北京清华长庚医院
Beijing Tsinghua Changgung Hospital

一、原呼吸治疗中心改为交车区施工范围：

二、UD药局施工范围：

新照明平面图 1:100

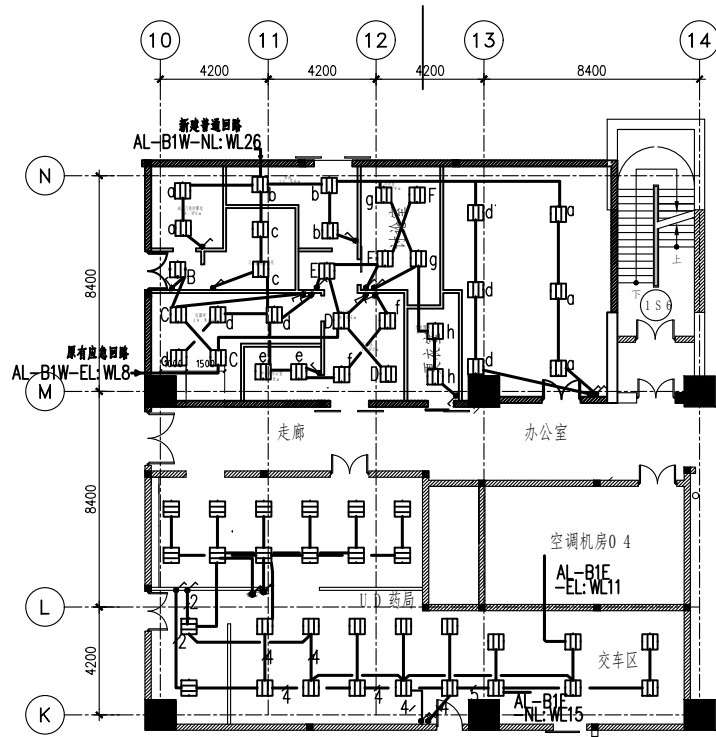
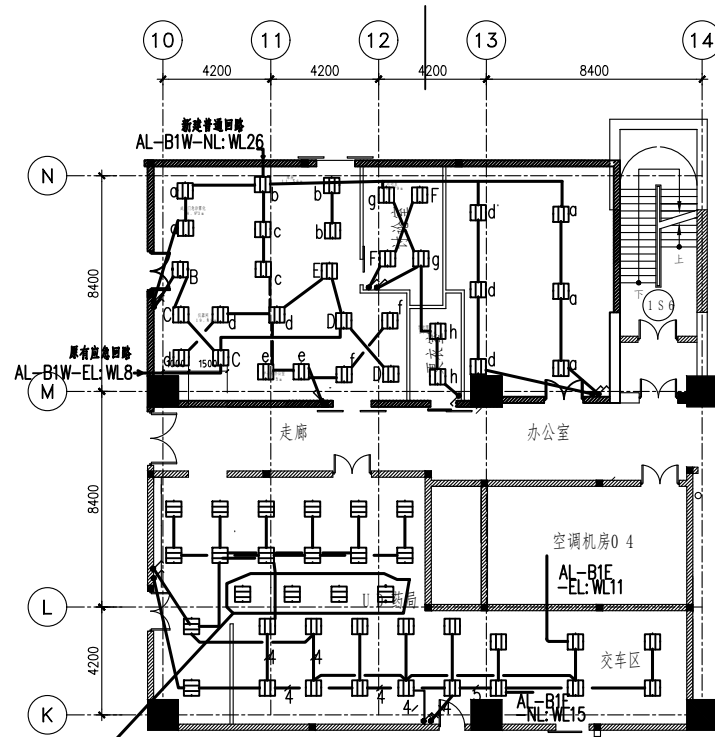
新增灯具4盏

1: 原U.D.药局新增灯具4盏。

更改后建筑平面图 1:100

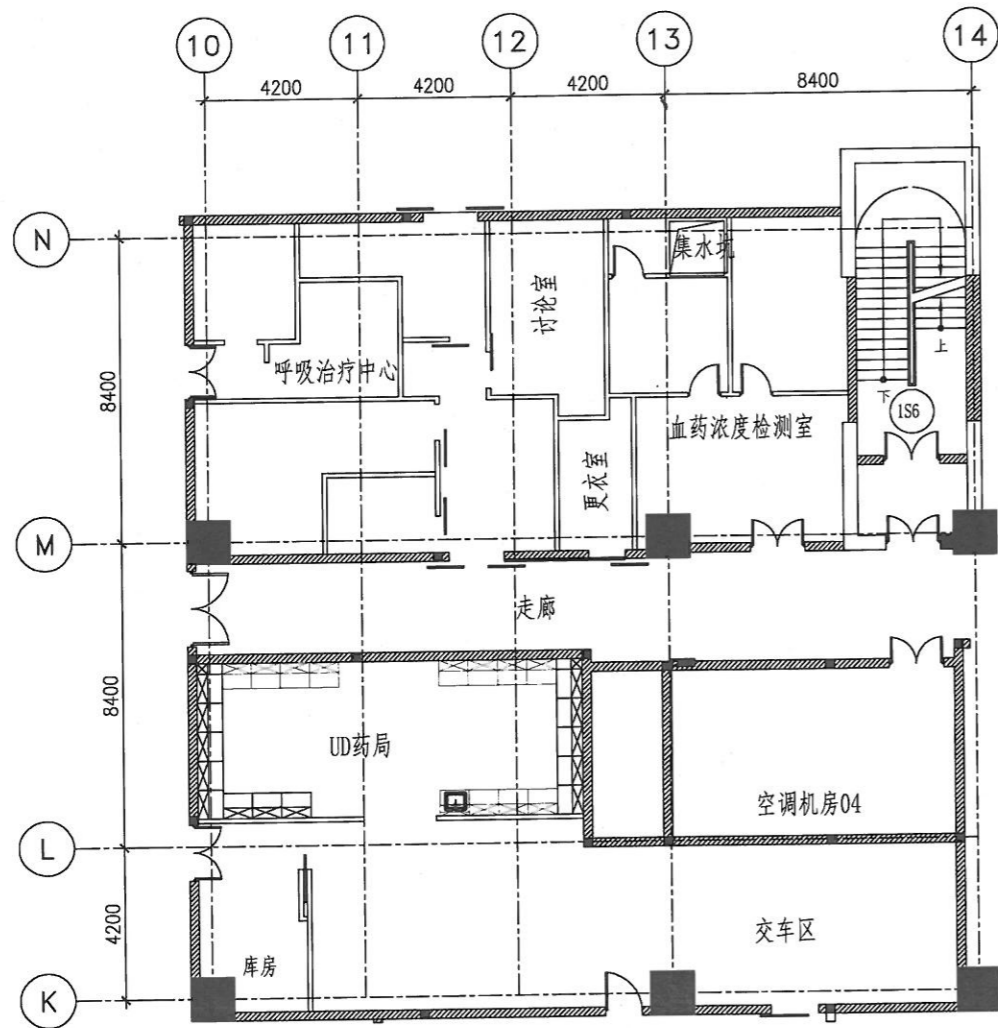
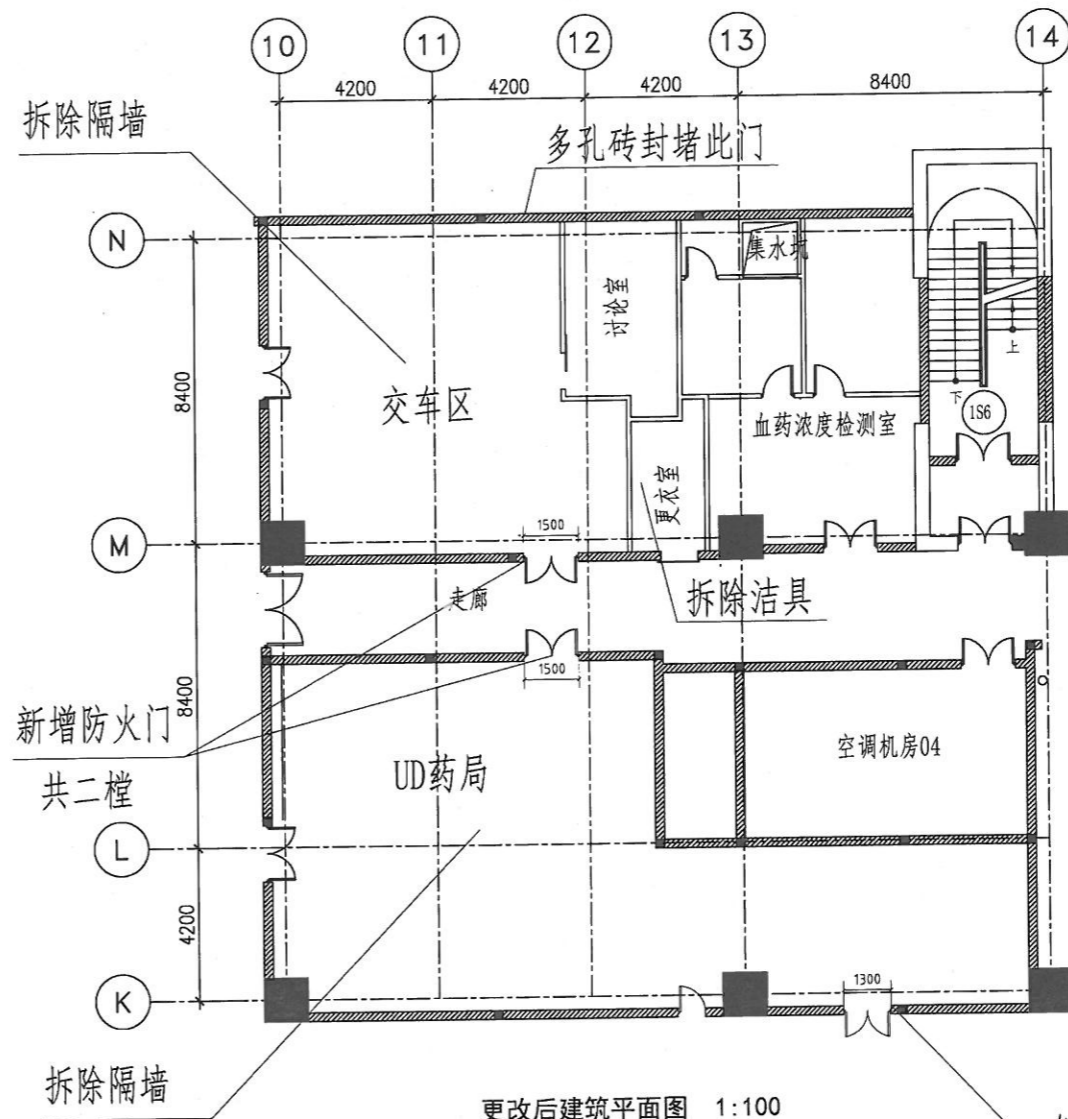
钢制平开门
共一樘

新空调配电图 1:100

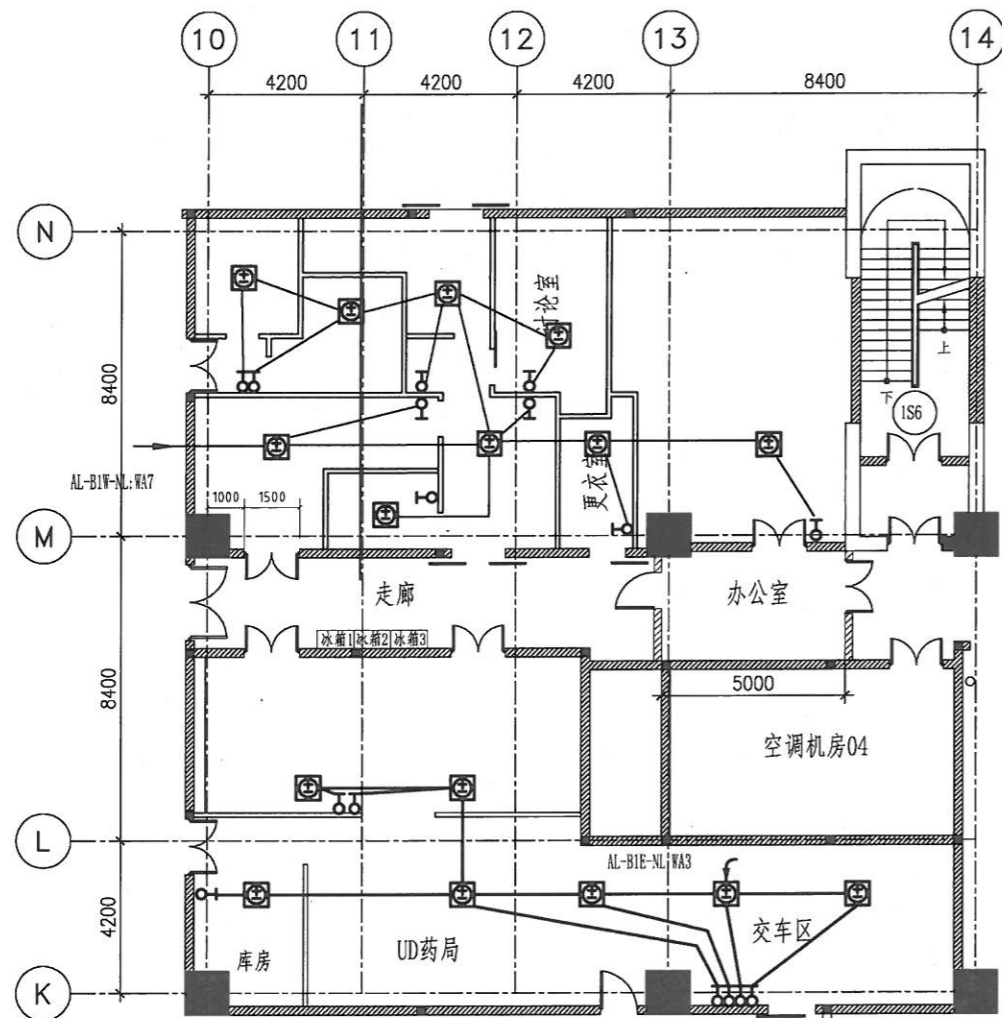
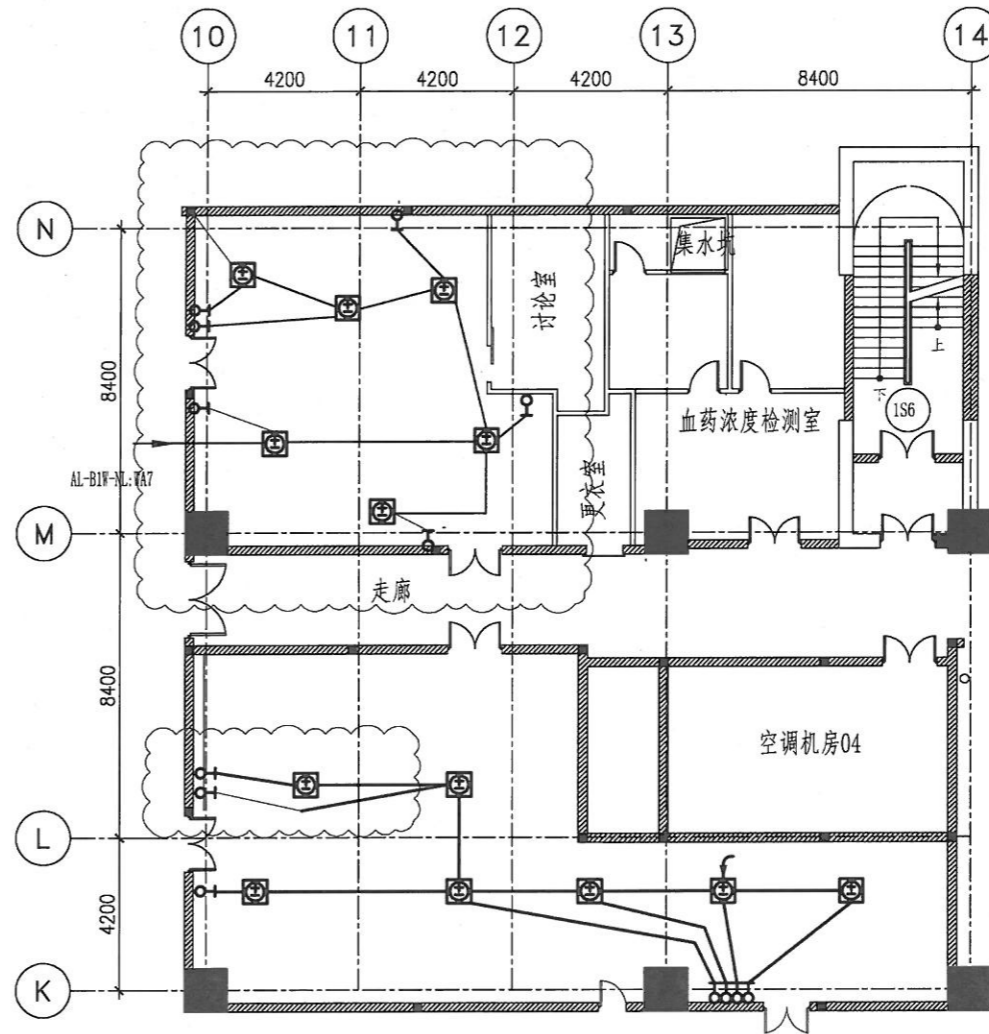
说明：修改原呼吸治疗室以及原UD药局空调开关位置，详见云线部分。

弱电平面图 1:100

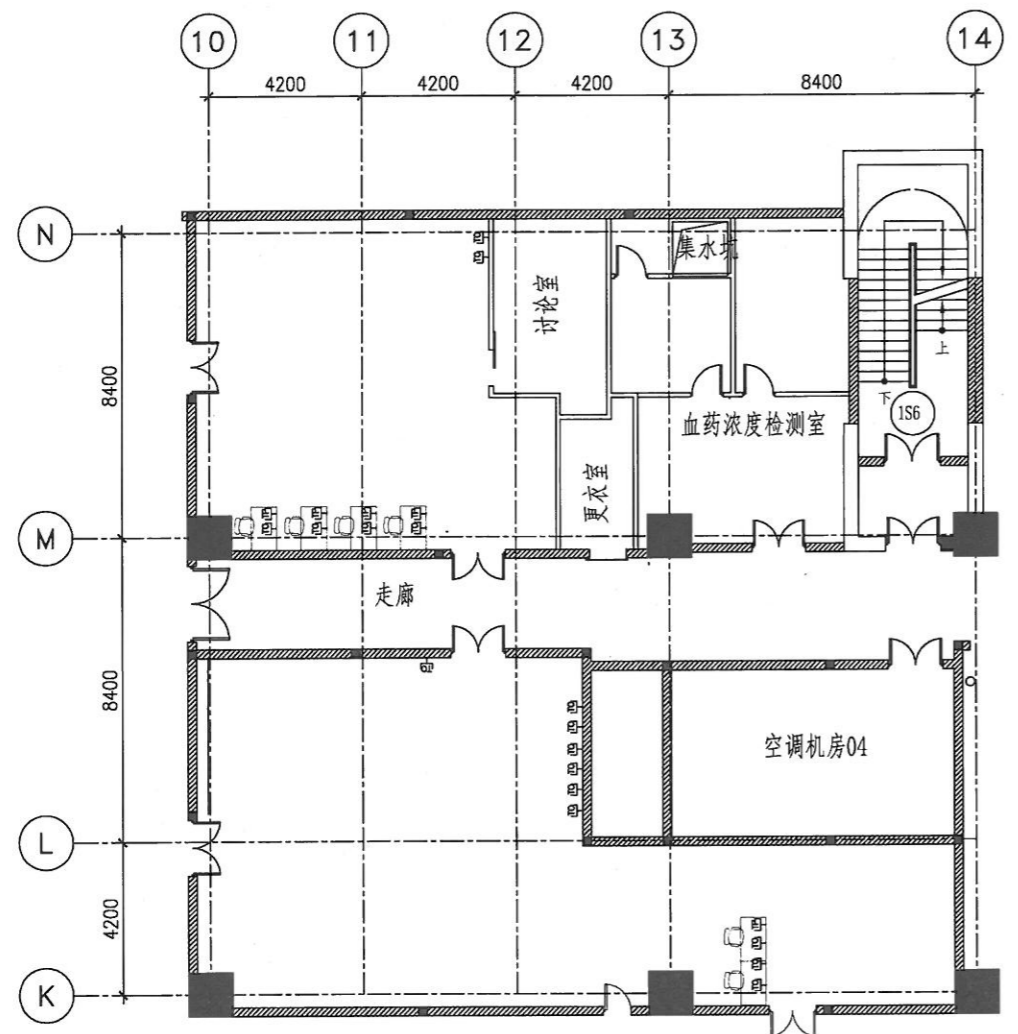
1、弱电：网络及电话另案处理，本案负责预留线管。

☞ 网口 共16处

☞ 电口 共5处

新增家具平面图 1:100

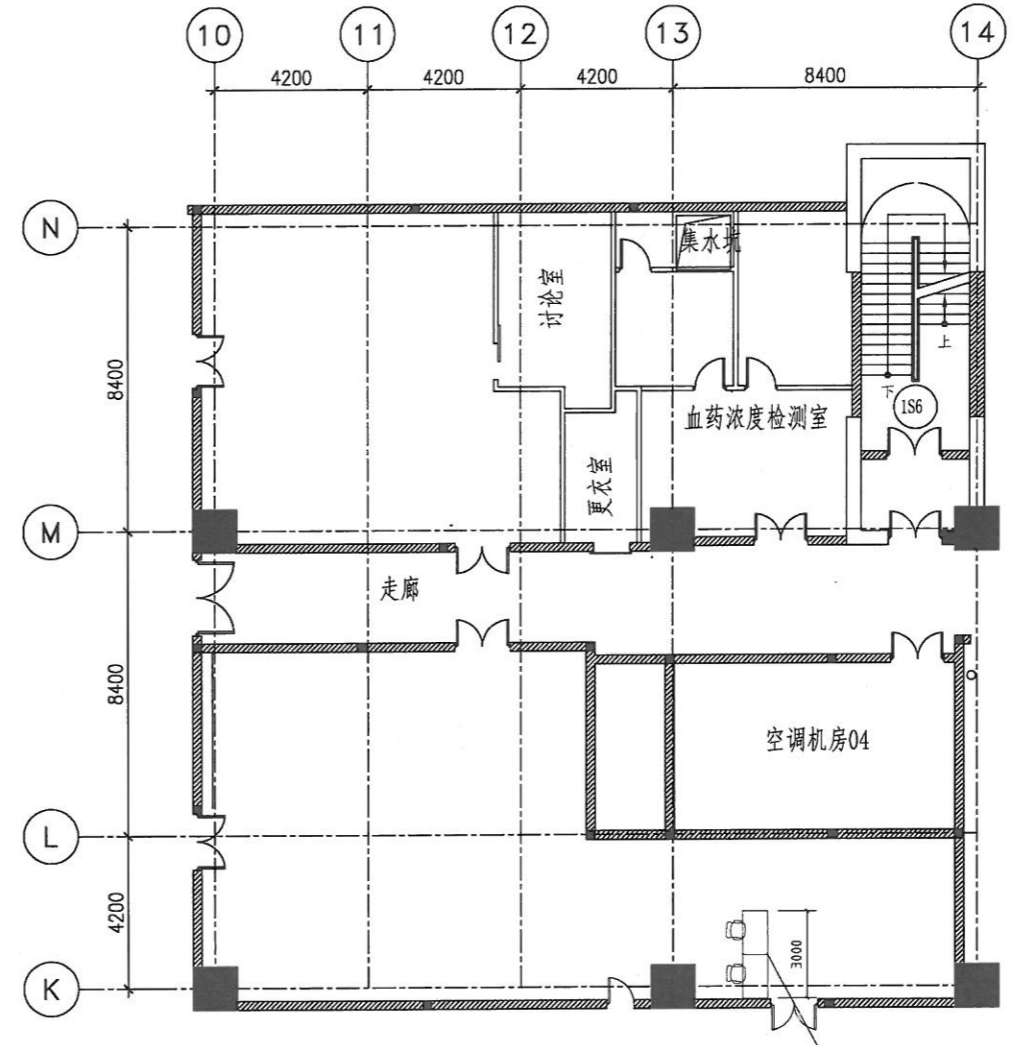
新增发药柜台
长度3米

新插座平面图 1:100

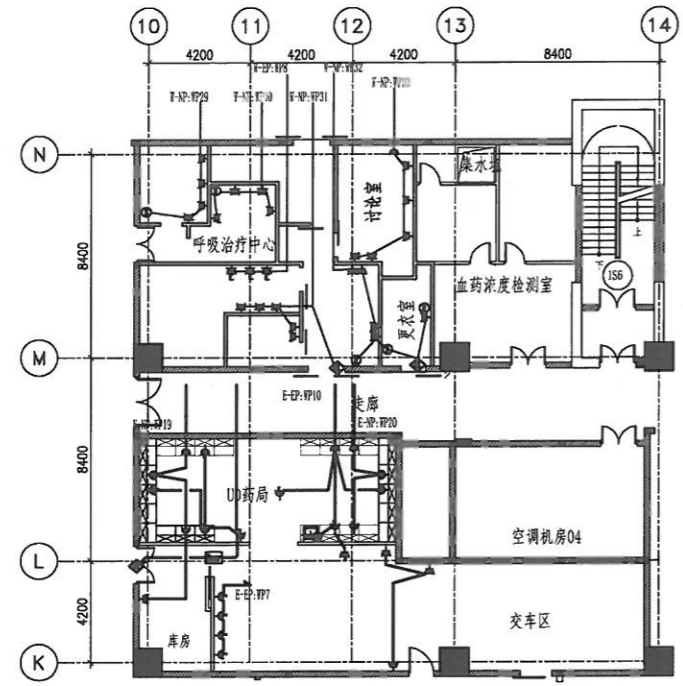
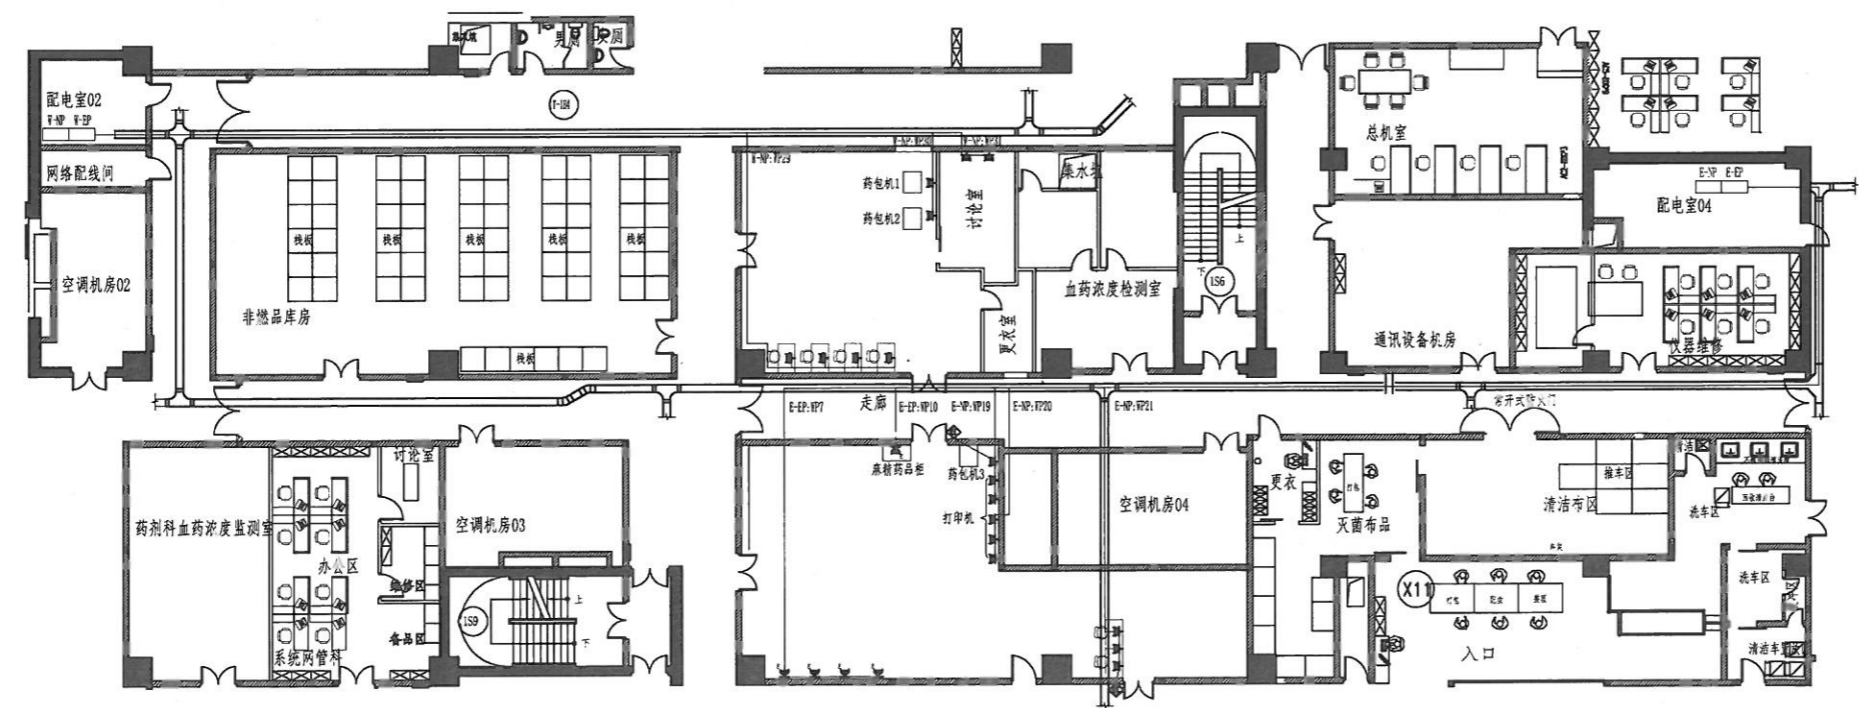
- 1: 原有墙面的插座需保留。
- 2: 需拆除的隔墙的插座不保留。
- 3: 交车区插座电源引自西区配电室内配电柜, UD药局插座电源引自东区配电室内配电柜。
